La AutoridadNacional de Licencias Ambientales (ANLA) - dentro del expedienteLAV0033-00-2016 expidió el Acto Administrativo: Resolución No. 1323del 07 de mayo de 2026, el cual ordenó notificar a: **EDGAR ORLANDO JUNCA MEDINA**

AUTORIDAD NACIONAL DE LICENCIAS AMBIENTALES
- ANLA –
RESOLUCIÓN N° **001323**
(07 MAY. 2026)

“Por la cual se decide una solicitud de modificación de licencia ambiental y se toman otras determinaciones”

Figura. Zonificación de manejo ambiental del UPME 01 de 2013 Subestación Norte 500 kV y Líneas de Transmisión Norte - Tequendama 500 kV y Norte - Sogamoso 500 kV – como primer refuerzo de red 500 kV del Área Oriental, tramo objeto de modificación

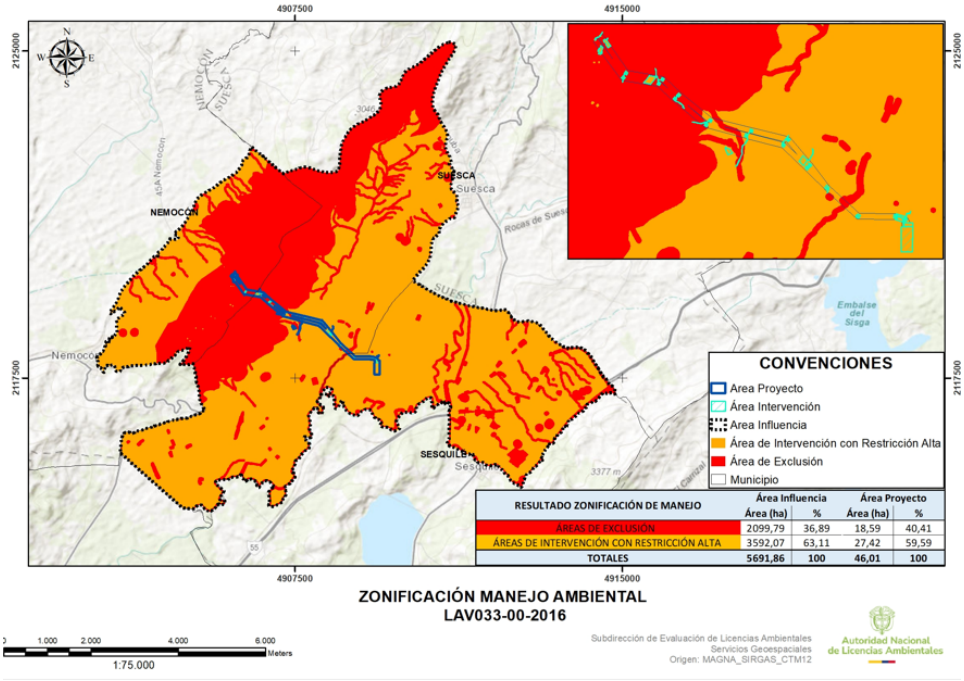
A continuación, se presenta la figura de la zonificación de manejo ambiental ajustada de acuerdo con las consideraciones de esta Autoridad Nacional para el proyecto UPME 01 de 2013 (Subestación Norte 500 kV y Líneas de Transmisión Norte - Tequendama 500 kV y Norte Sogamoso 500 kV) – como primer refuerzo de red 500 kV del Área Oriental, tramo objeto de modificación, la cual arrojó que el 40,41% del área proyecto, se encuentra en área de exclusión mientras el 59,59% restante, se localiza en áreas de intervención con restricción Alta como se observa en la siguiente Figura:
